Numer pisma: TTISILU/JN.215-9769/20

Temat: Uzgodnienie PT: Budowa kładki pieszo-rowerowej w m. Nowa Wieś Zbąska, powiat nowotomyski woj. wielkopolskie

Budowa kładki pieszo - rowerowej nad rzeką Obrą w m. Nowa Wies Zbąska

Projekt zagospodarowania terenu

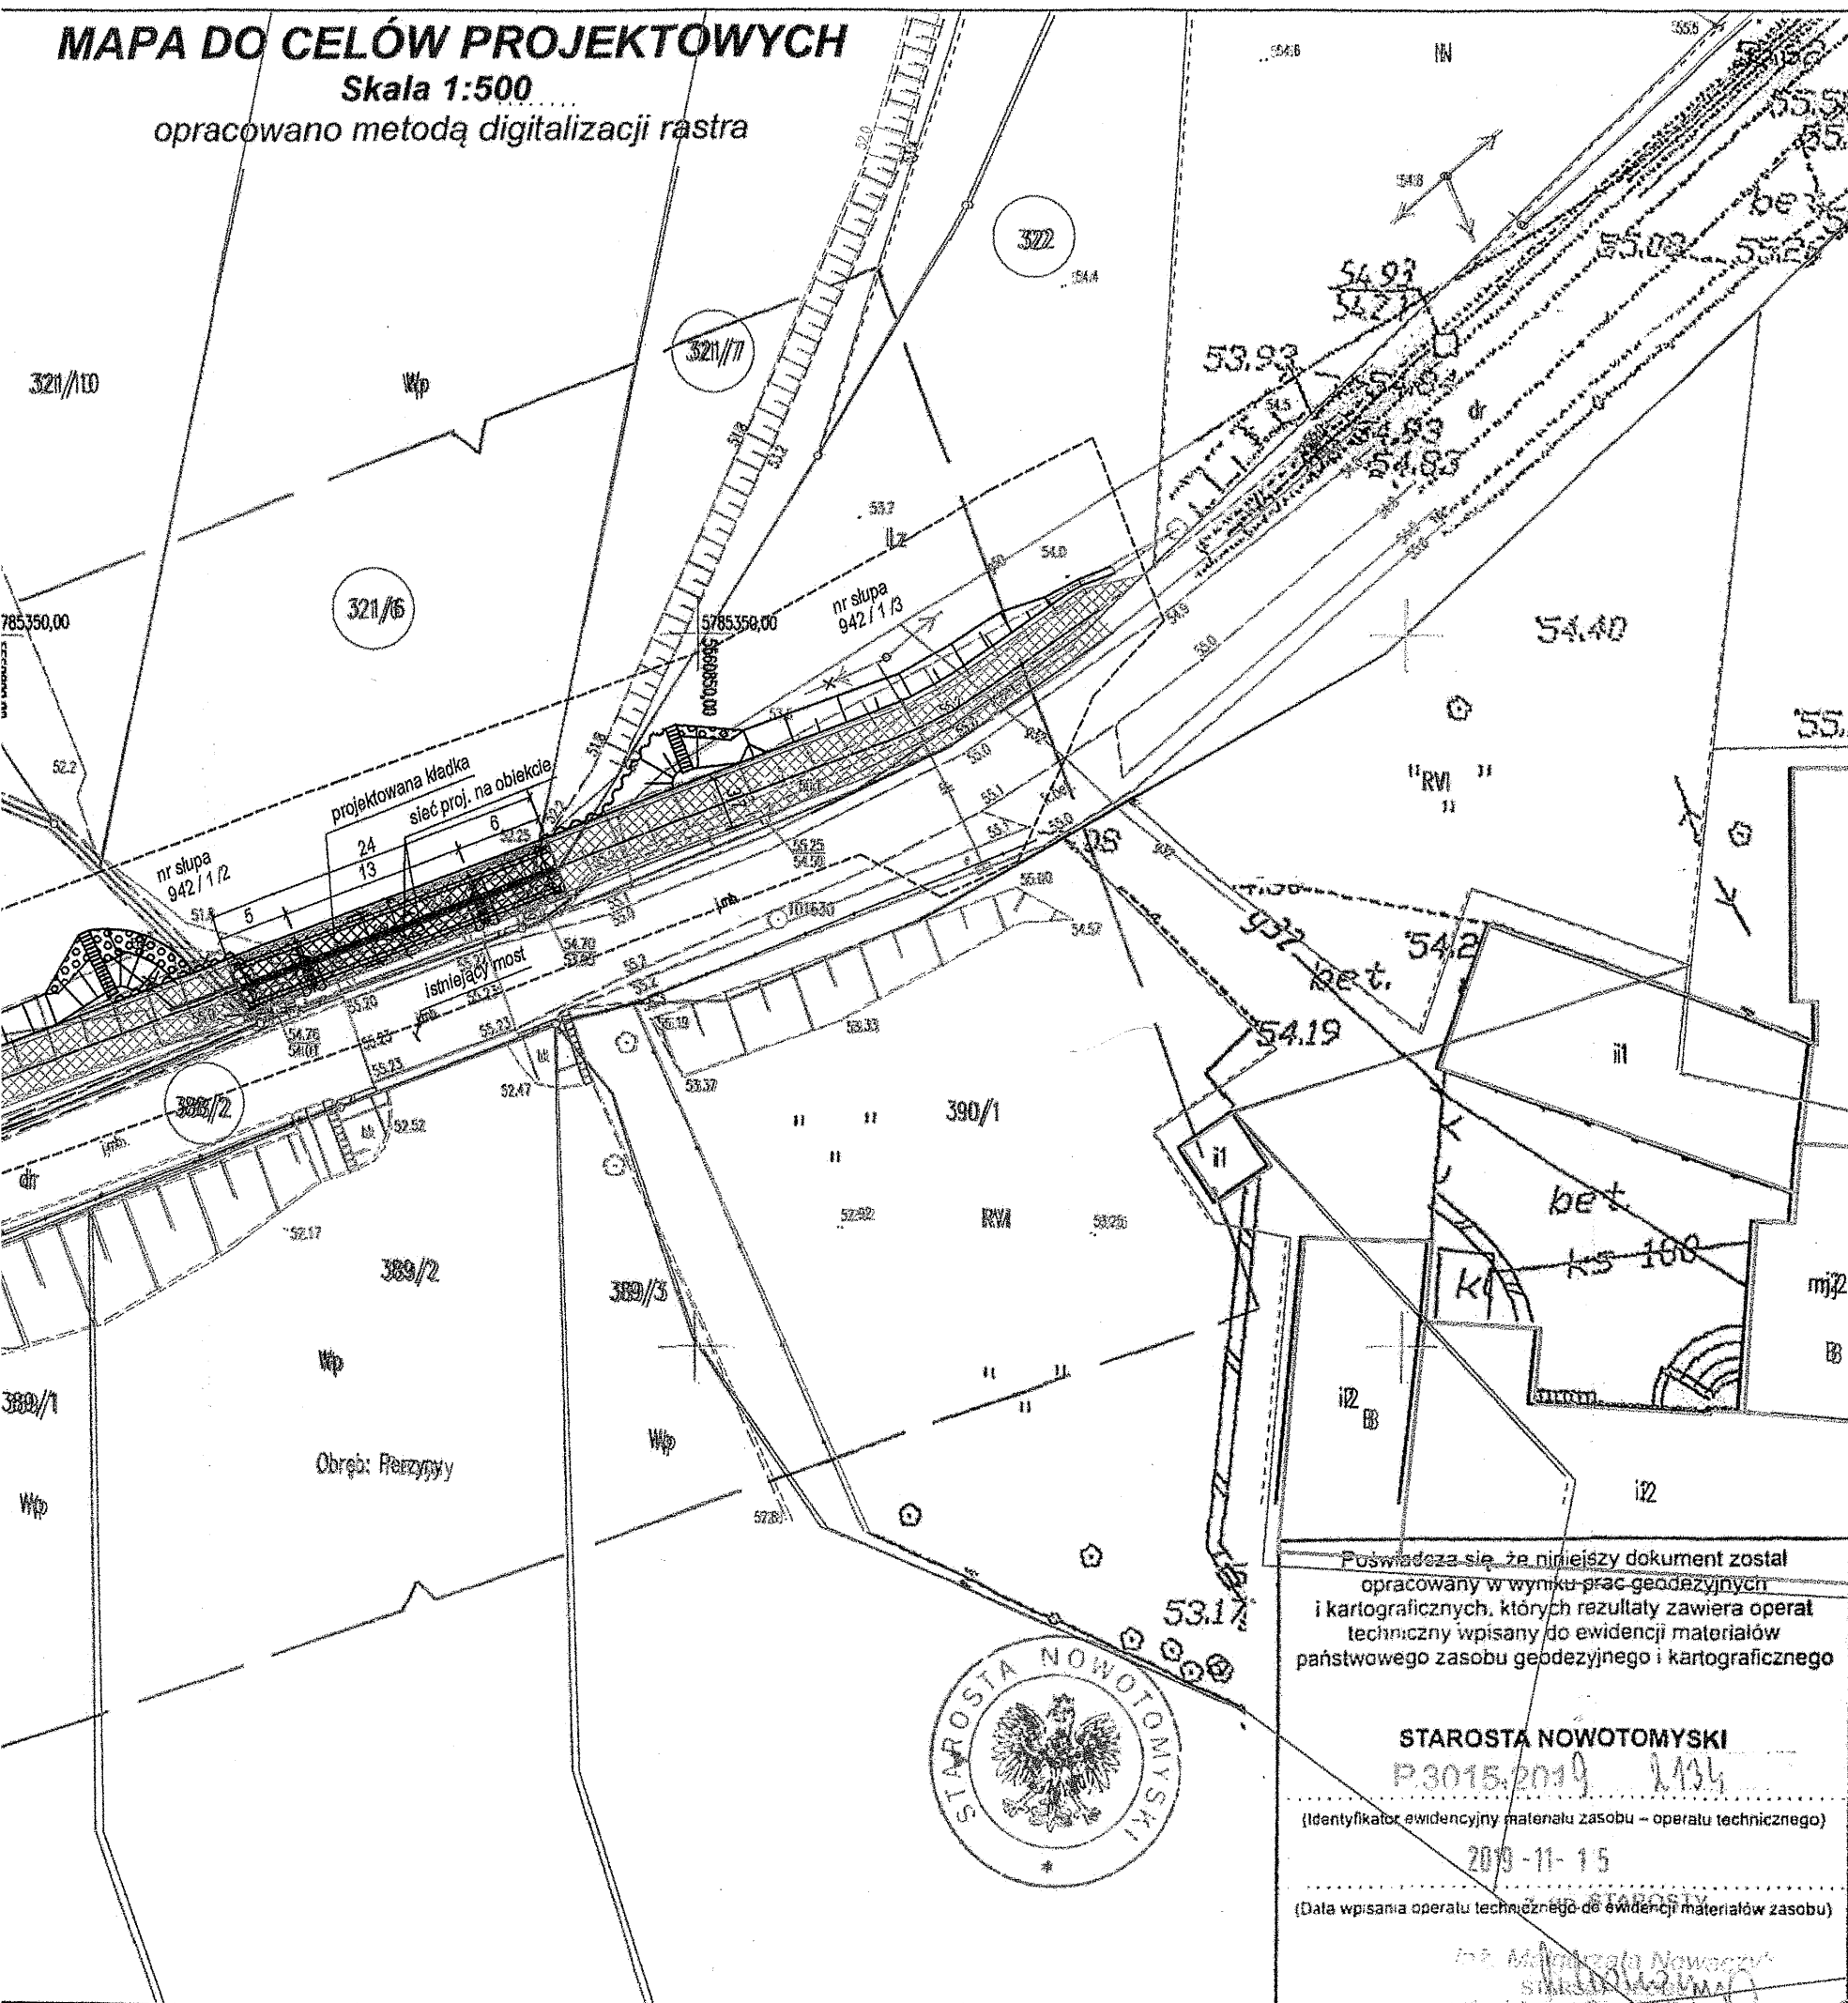
4. W miejscach projektowanej inwestycji istniejące kable teletechniczne (kanalizację teletechniczną) i przyłącza zabezpieczyć osłonową rurą dwudzielną. Dodatkowe szczegóły zabezpieczenia ustalić na roboczo z naszym przedstawicielem. Koszty zabezpieczenia ponosi naruszający stan istniejący; w przypadku zmiany rzędnych terenu należy wyregulować poziom pokryw studni do projektowanej niwelety. Zachować normatywne przykrycie kanalizacji teletechnicznej;

5. Zachować normatywne przykrycie kanalizacji teletechnicznej, kabli ziemnych. Koszty zabezpieczenia ponosi naruszający stan istniejący;
6. Miejsca zbliżeń i skrzyżowań oraz elementy zanikowe sieci telekomunikacyjnej przed ich zasypaniem podlegają obowiązkowi zgłoszenia pracownikowi sprawującemu w imieniu Orange Polska nadzór nad realizowanymi pracami.
